# ÚZEMNÍ PLÁN MĚSTA BRNA

Textová část Odůvodnění

Kapitola 18 Rozhodnutí o námitkách (včetně odůvodnění)

Svazek Nb11 *(s osobními údaji)*

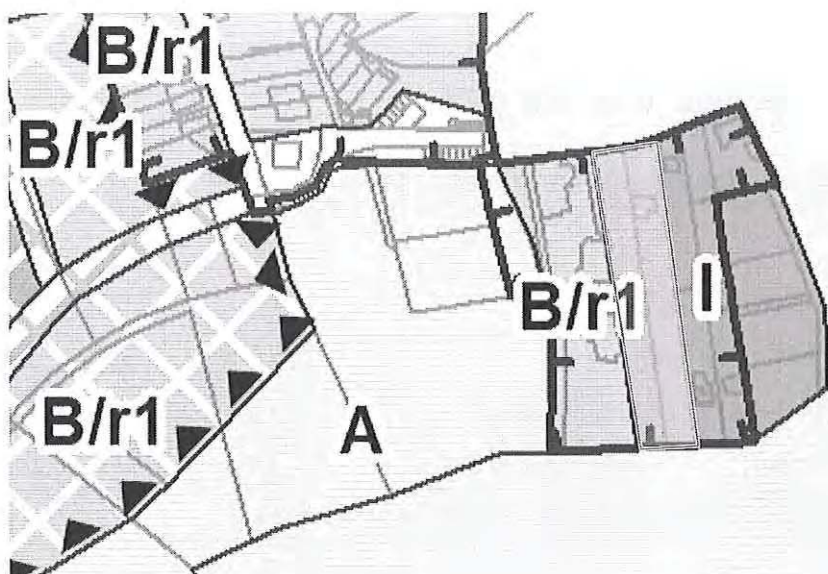
Výše popsaná situace poukazuje na dlouhodobé využití pozemků odpovídající mému požadavku a neodpovídající zařazení dle návrhu územního plánu. Z mého pohledu nic nebrání změně zařazení na plochu pro bydlení.

V tomto mně utvrzuje také skutečnost že sousední pozemky č. 98/1 a 98/9 jsou v návrhu územního plánu vedeny jako B/r1 (plocha pro bydlení). Tyto sousední pozemky, těsně přilehlé na naše, mají naprosto identické parametry se stejným režimem využití.

Naopak, ponecháním mého pozemku v navrhované kategorii "plocha zahrádek" budu dotčen na svých právech.

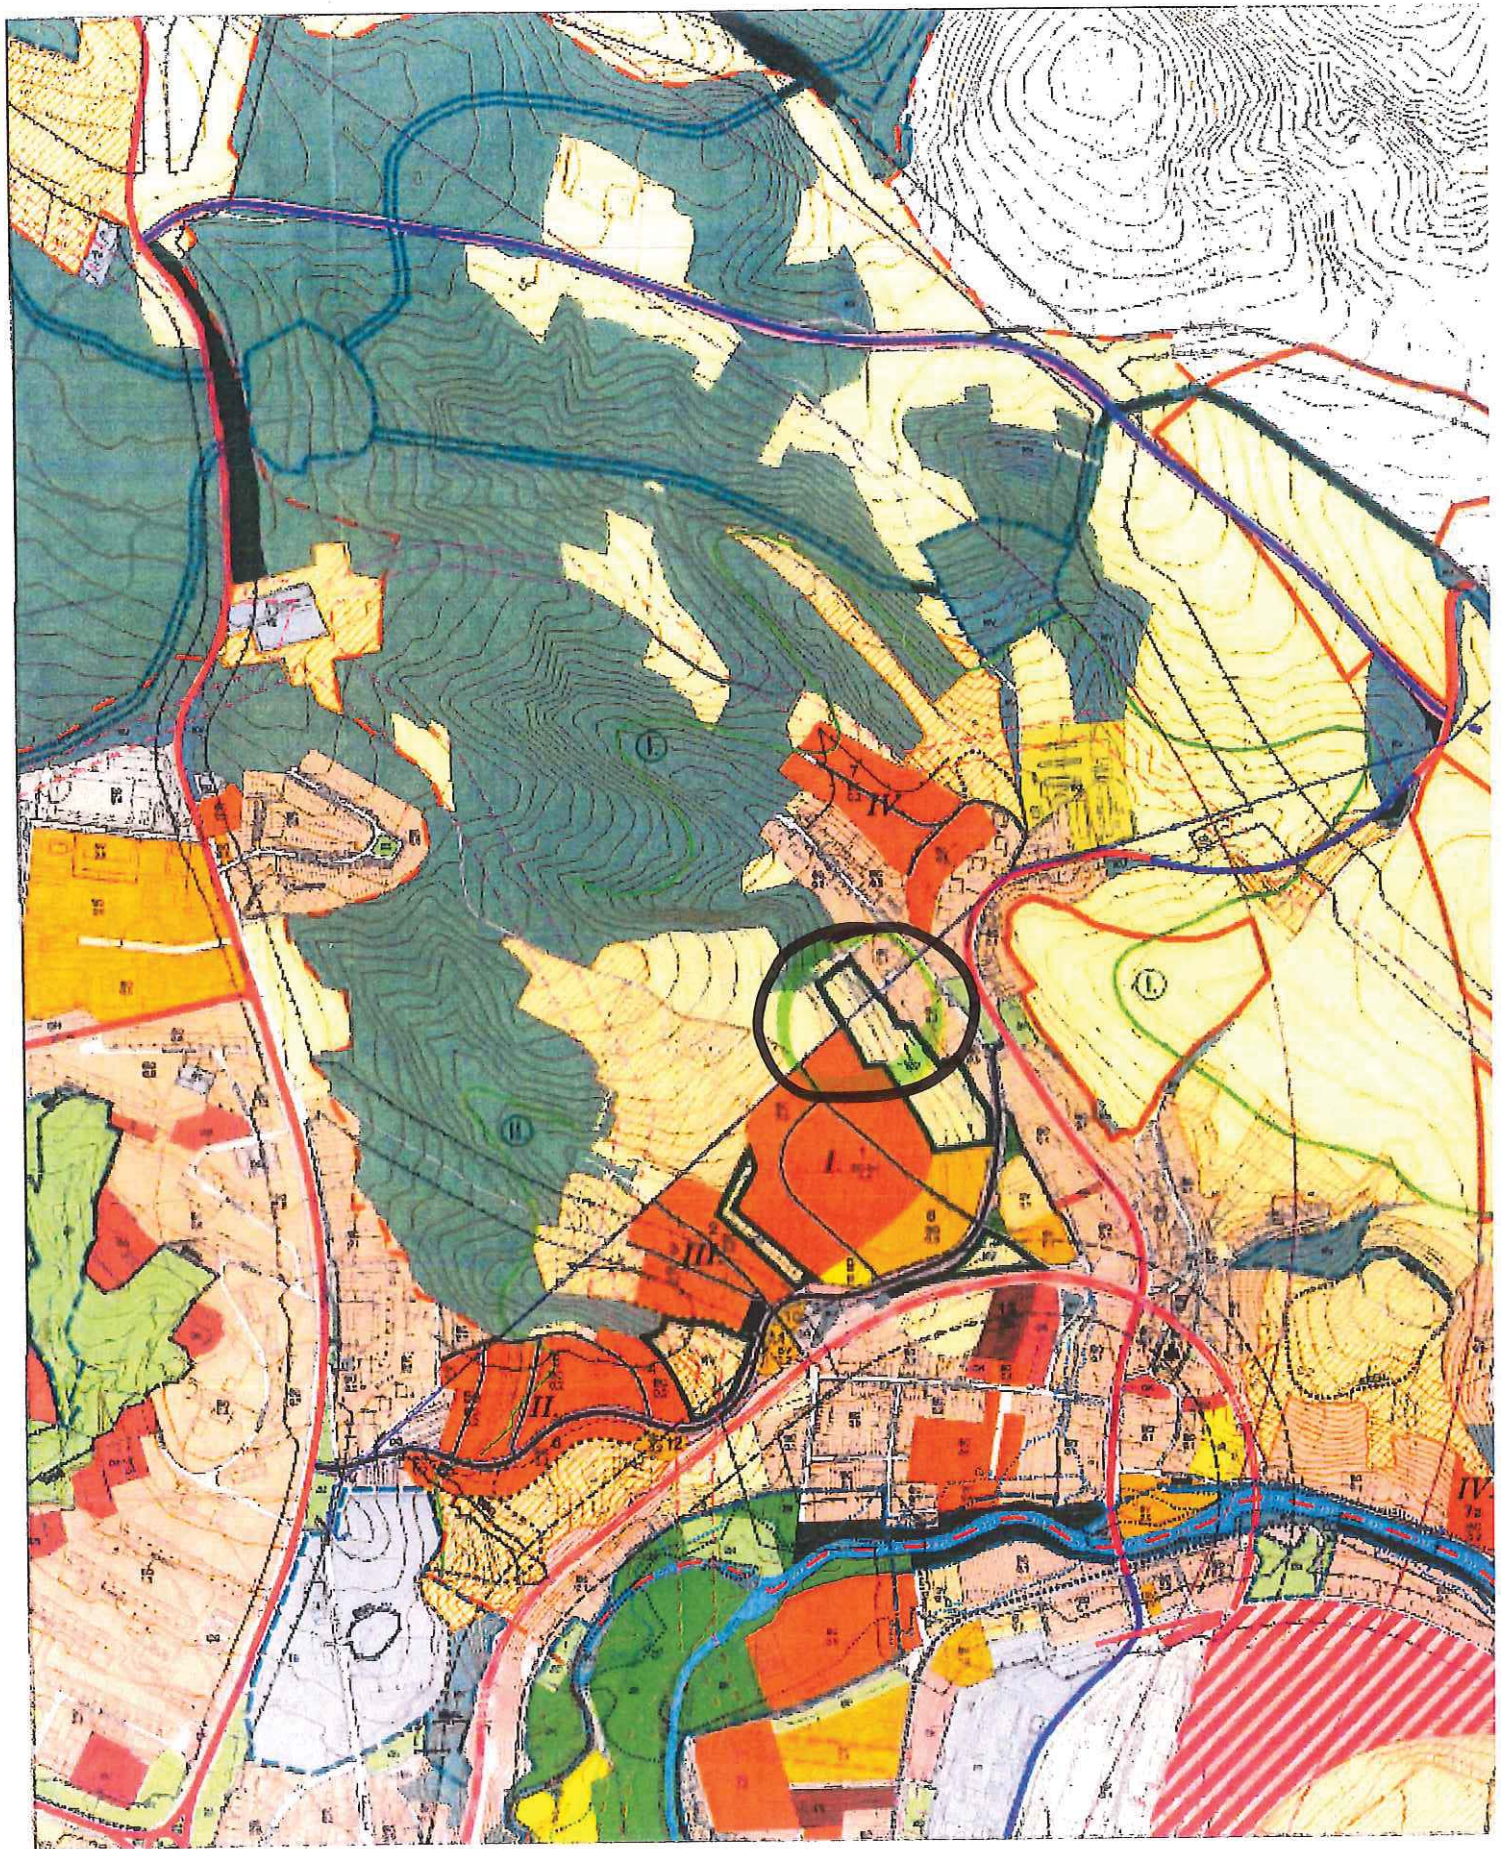
Zásadně nesouhlasíme s návrhem územního plánu zařadit lokalitu "P" dle přílohy "1". Jedná se o účelovou snahu několika majitelů parcel které jsou vedeny trvale jako zahrady změnit tyto na stavební pozemky. Tyto snahy se opakují pravidelně každých pár let při změnách územ. plánu. Tato lokalita je naprosto nevhodná pro výstavbu jak z důvodu špatné dopravní dostupnosti, problémy se sesuvy, odvod dešťové vody atd. Upozorňuji, že v roce 2002 si odbor OUPR města Brna nechal vypracovat studii od ateliéru URBI, která tuhle lokalitu ~~prohlašovala~~ nedoporučila k zástavbě. viz příloha "2". Je to gatrné na první pohled při osobní prohlídce uvedených lokalit.

Rozvojová lokalita: Zn-8 U Újezda.

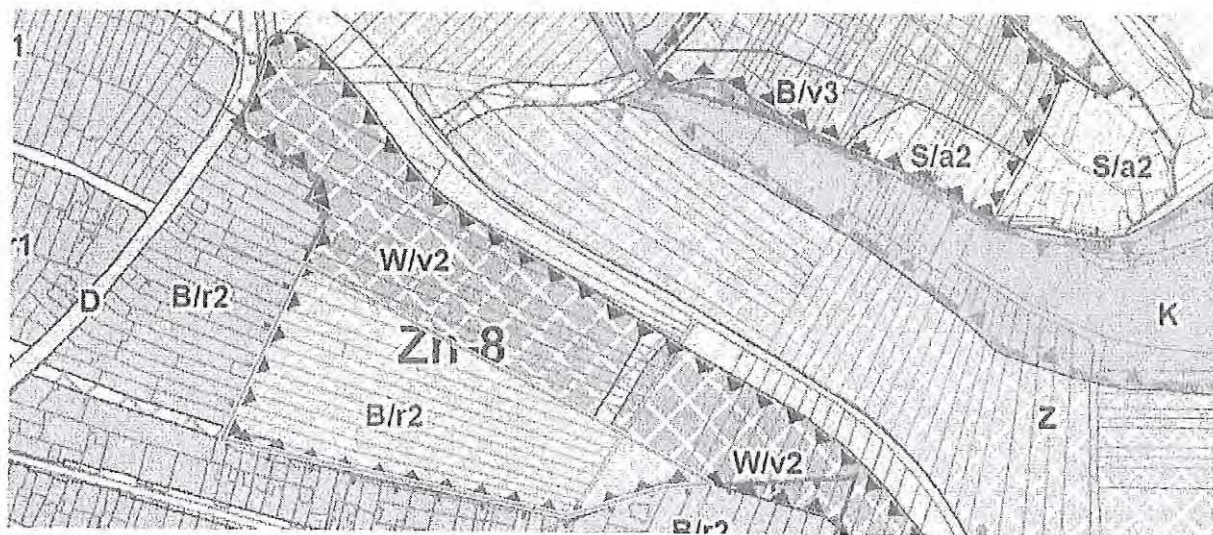
Žádám o změnu výškové úrovně zástavby z r2 na r1.

Rozvojová lokalita: Zn-8 U Újezda.

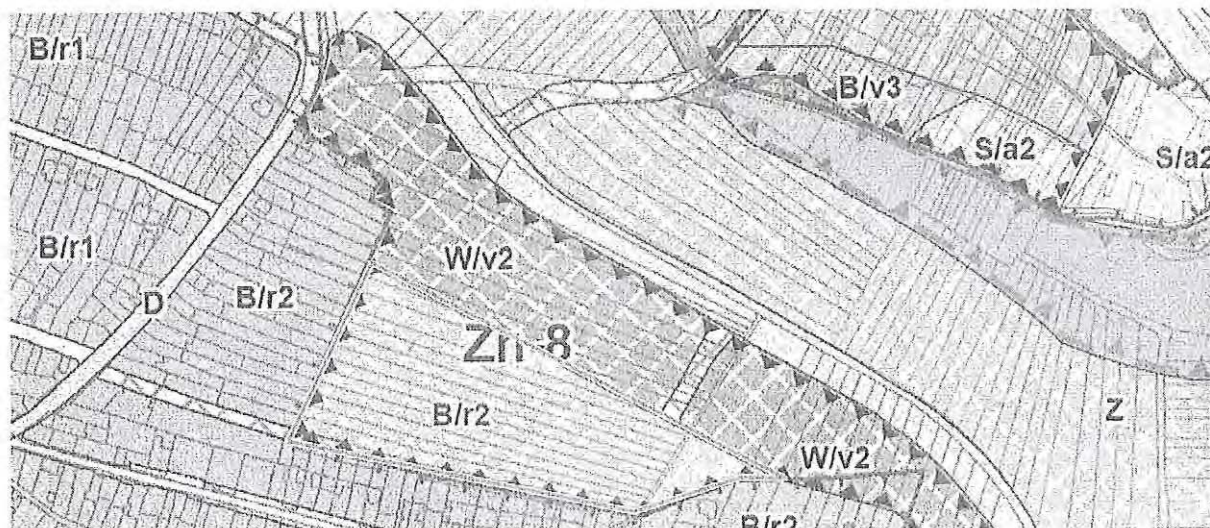
Žádám o změnu výškové úrovně zástavby z r2 na r1.

Důvodem je terén dotčené lokality, který je o 6 výškových metrů vyšší, než terén zástavby ulice Kohoutovická. Také většina zástavby v MČ Brno

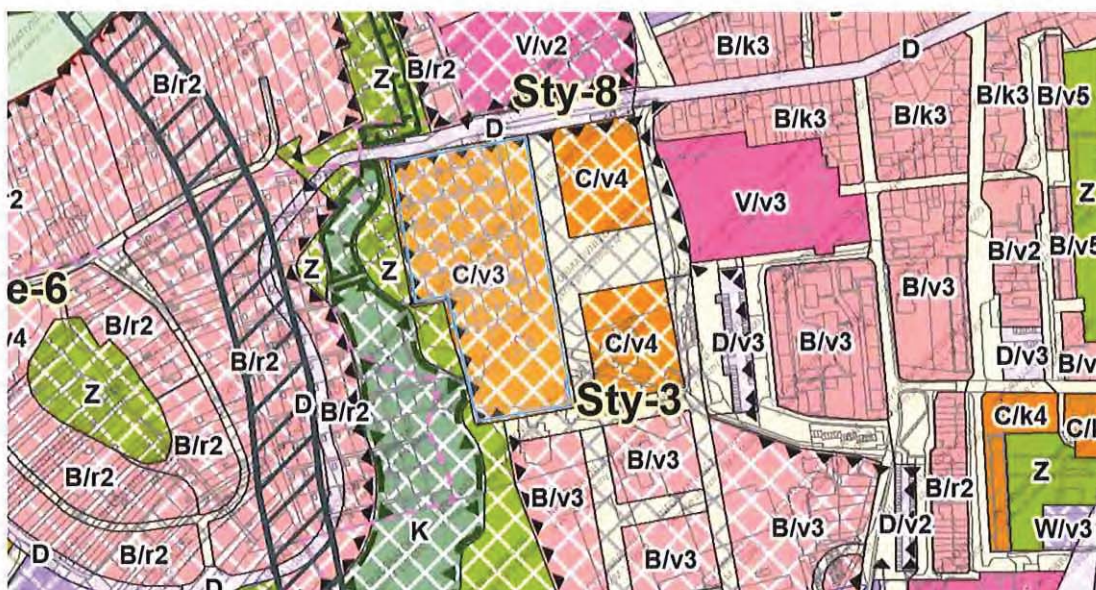
**Námítka vůči navržené výškové úrovni zástavby.**

výkres dopravy – změna trasy cyklistické stezky

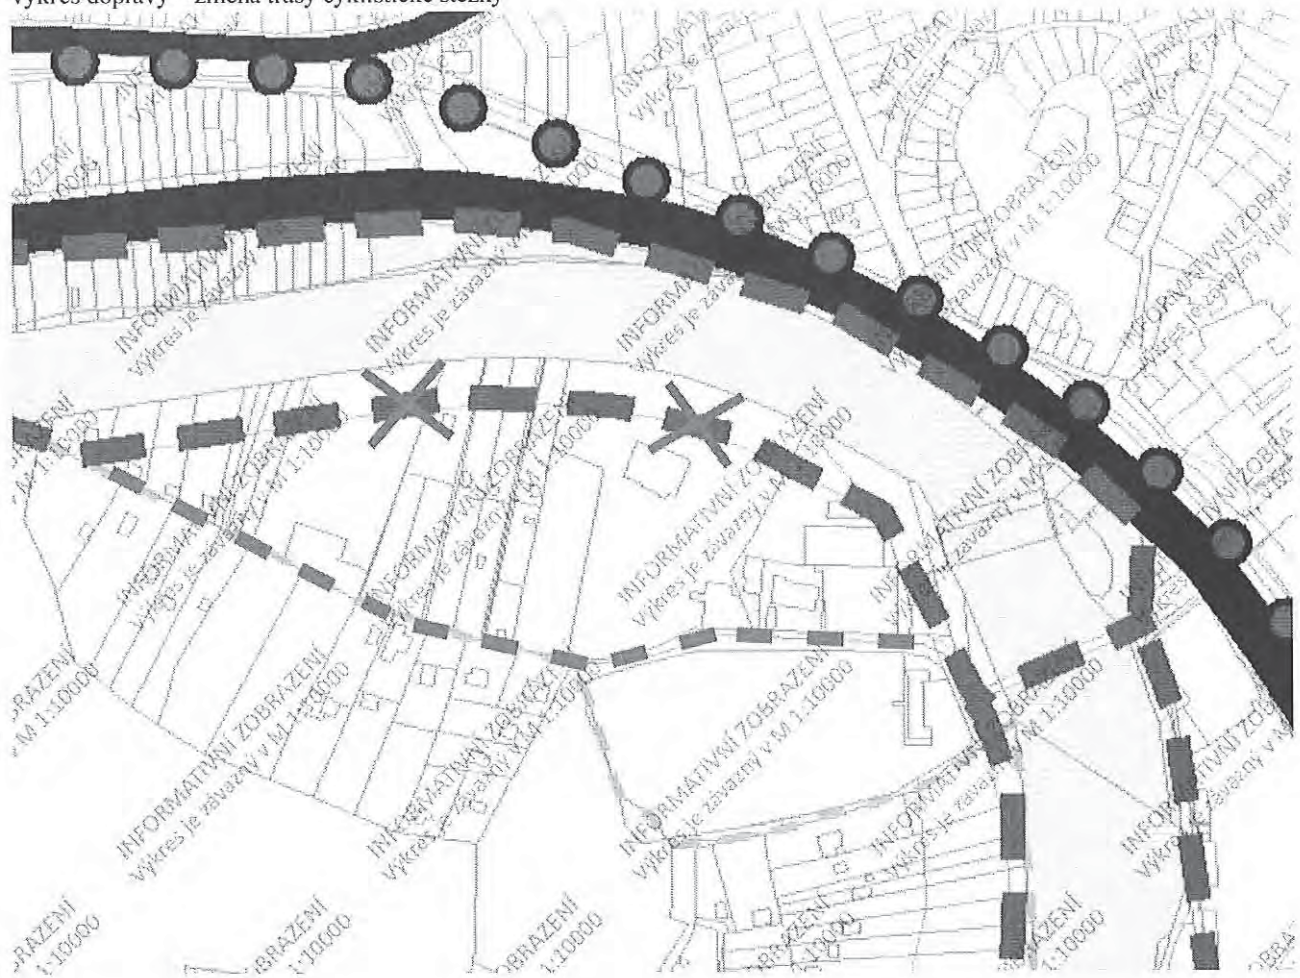
<div style="border: 2px solid red; padding: 5px;"> <p>Dále nesouhlasíme s vedením cyklostezky podél řeky na pravém břehu na výše uvedeném pozemku. V daném místě je velice úzká pěšina, která slouží pro pěší chodce, rybáře, a především pro přístup vodáků do řeky. Pokud by zde byla umístěna cyklostezka, bude docházet k častým kolizím cyklistů a vodáků. S tímto záměrem nikdy nebudeme souhlasit, a proto je záměr zcela nerealizovatelný.</p> <p>Navrhujeme umístit cyklostezku v trase stávající nezpevněné cesty, která vede mezi areálem Káčata a fotbalovým hřištěm. Cesta je zřídka využívána automobily, částečně vede po městských pozemcích a končí také na pravém břehu řeky Svratky.</p> </div>		
V Brně dne 10.6.2020	Podpis:

vlastníka komunikace. Podrobnost měřítka zpracování výkresu 2.2 Souhrnný výkres dopravy neumožňuje grafické zobrazení požadavku zobrazení oddělených koridorů cyklistických a pěších tras.

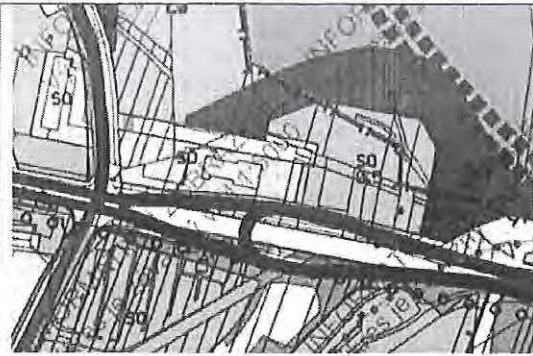
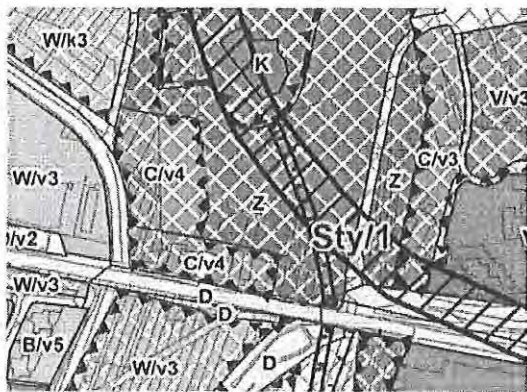
přílohy: <input type="checkbox"/> ano <input checked="" type="checkbox"/> ne			
<b>Námítka:</b> Návrhem územního plánu města Brna dojde ke znehodnocení pozemků parc. č. 1250, 1251, 1260/126 v katastrálním území Bohunice, neboť pozemky byly zařazeny do nezastavitelného území oproti stávajícímu územnímu plánu – podrobnosti v odůvodnění námítky.			
<b>Odůvodnění námítky:</b> V dotčeném území se nacházejí pozemky parc. č. 1250, 1251, 1260/126 v katastrálním území Bohunice.			
<b>Stávající územní plán:</b> Podle stávajícího platného územního plánu se pozemky nacházejí v ploše SO – smíšené plochy obchodu a služeb, jedná se tedy o plochy zastavitelné, které umožňují umístit obchodní a servisní provozovny a administrativu. Níže je výřez z územního plánu města Brna:

- pozemky se nacházejí v ploše **Z** – **plocha městské zeleně**, jak je patrné z výřezu návrhu územního plánu:

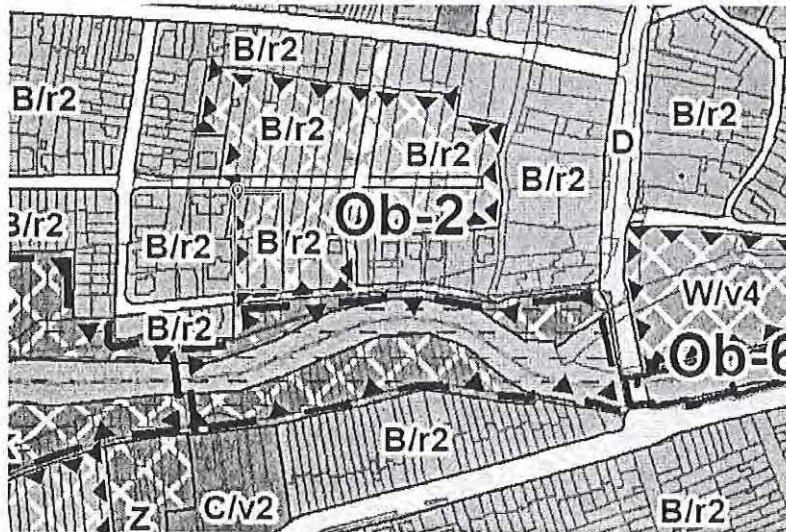
Nesouhlasím s navrhovanou změnou využití části pozemků uvedených na Ob-2 z BC 0,4 (plocha čistého bydlení) na B/r2, a to: 373/11, 373/12, 373/13, 373/4.

V současnosti jsou pozemky využívány jako zahrada a nepřeji si žádnou změnu využití.

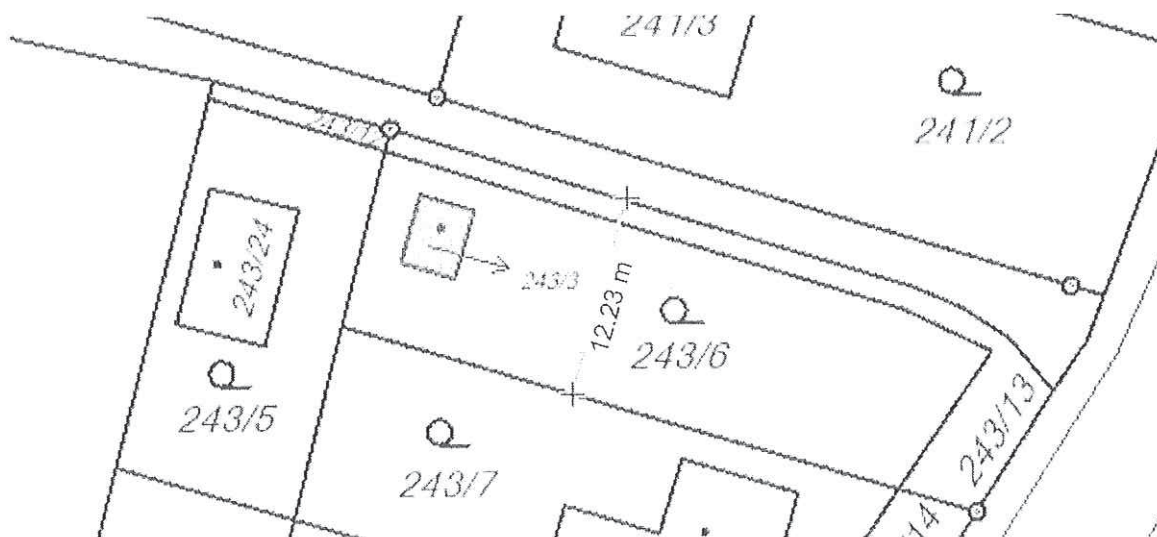
Vyhodnocení se mění takto:

Vzhledem k tomu, že z této účelové komunikace se má stát změnou územního plánu veřejné prostranství z charakterem místní komunikace obslužná, norma ČSN 736110 dovoluje min. šířku komunikace 5,5 m (a to bez krajnic, chodníků a zelených pásů). Přitom se může stát, že tato komunikace bude nakonec jako jediná přístupová komunikace do oblasti a vzhledem k mohutné plánované zástavbě je šířka 5,5m nedostatečná a bude pravděpodobně o dost větší, což je patrné i z navrhovaného územního plánu. Rozšíření komunikace bude na úkor našich pozemků. Sousední parcela p.č. 241/3 k.ú. Přízřenice je už zastavěná a rozšíření je tedy možné pouze na stranu našich pozemků.
